Criticità Gaudi 255:

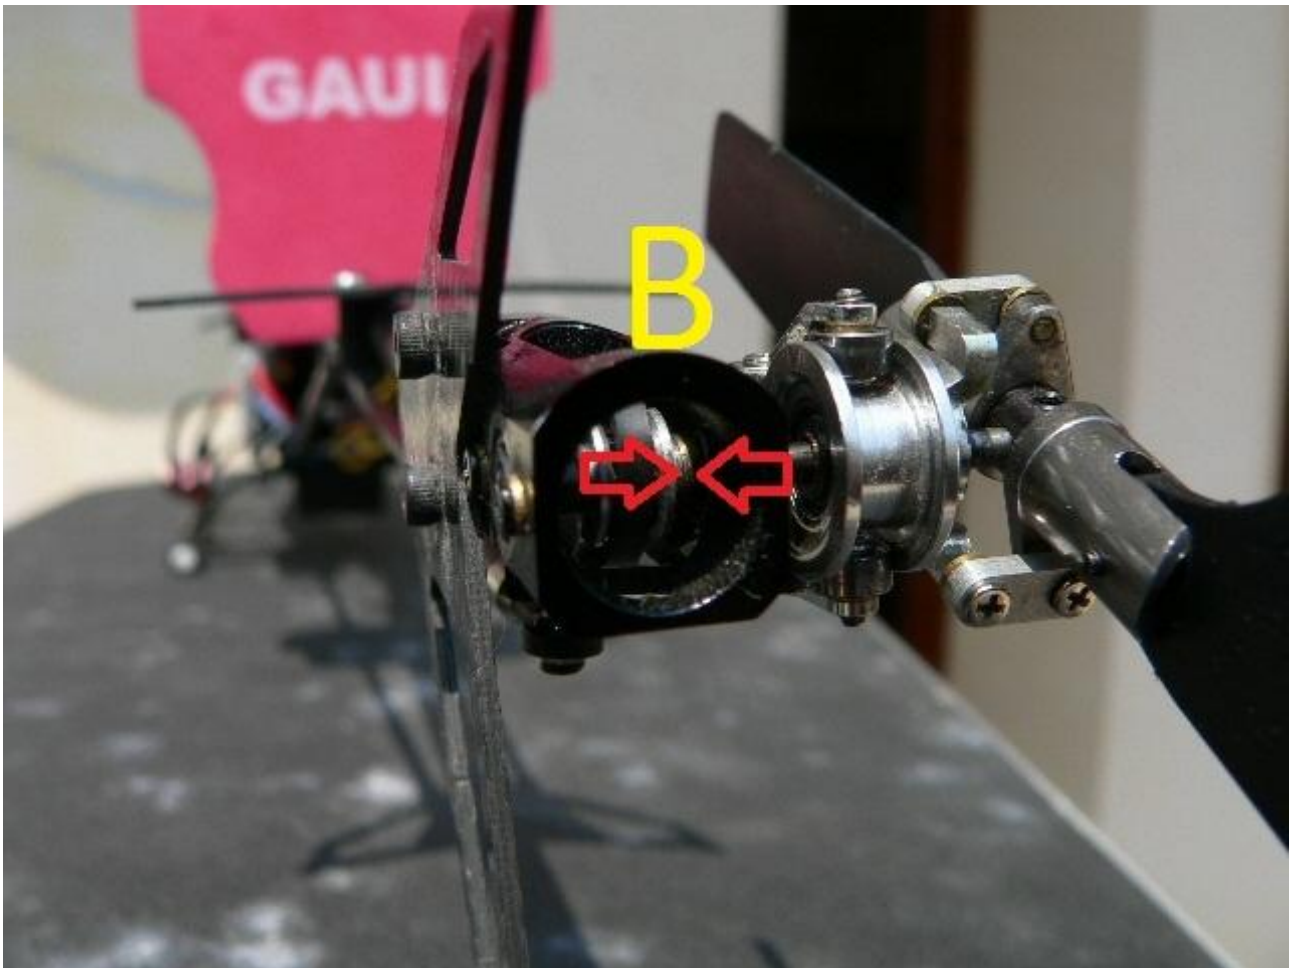
Il primo riscontro, riguarda l'altezza del pignone del motore dalla base del motore stesso. Questa misura dal manuale della macchina dovrebbe essere di 4,5 mm ma nel mio caso non corrisponde in quanto il pignone montato è diverso da quello rappresentato sulle istruzioni e nello specifico risulta più lungo, ciò non consente la "discesa" dello stesso di circa 1mm per rientrare nella giusta tolleranza evitando che tocchi la cinghia.

Il punto indicato dalle frecce è il punto del pignone più lungo che non consente il suo abbassamento essendo già a fine corsa verso il motore. La linea orizzontale indica la posizione della cinghia.

Ho risolto il problema montando degli spessori di 0.8 mm fra motore e telaio.

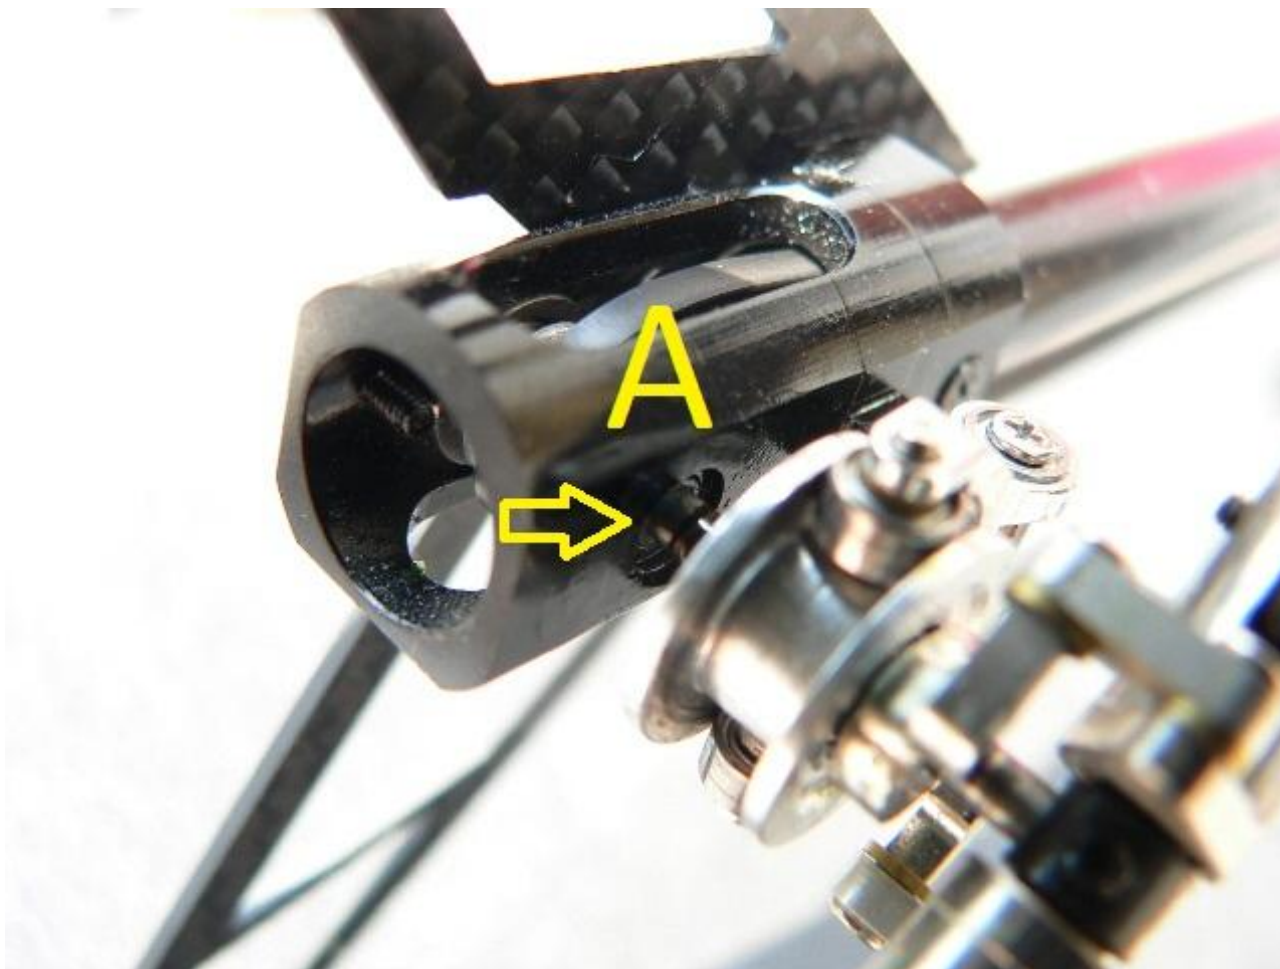
Il secondo riscontro, riguarda l'alberino di coda, nello specifico uno spessore in ottone di 1mm che da manuale viene montato dalla fabbrica dopo il cuscinetto posto dal lato dei palini.

Tale montaggio è da considerarsi sbagliato (anche se indicato nel manuale, probabile errore di stampa) perché così in opera il cuscinetto dal lato del rotore fuoriesce dalla sede (verso l'interno del tubo), non avendo nessun appoggio, visto lo spazio di 1mm creatosi tra lo stesso e la puleggia della cinghia.

Così facendo a causa delle sollecitazioni, l'alberino non si pone perpendicolarmente al trave di coda, inoltre la puleggia fa sì che la cinghia lavori sui fianchi della stessa danneggiandosi, sono evidenti le vibrazioni causate da disassamento.

Fra le due frecce lo spessore in ottone di 1mm montato da me all'interno prima del cuscinetto

Lo spessore in oggetto originalmente viene montato in questa posizione.

Concludendo, dopo la modifica non si sono verificati più problemi, la puleggia risulta essere perfettamente centrata con la mezzeria del tubo e la cinghia lavorare correttamente.
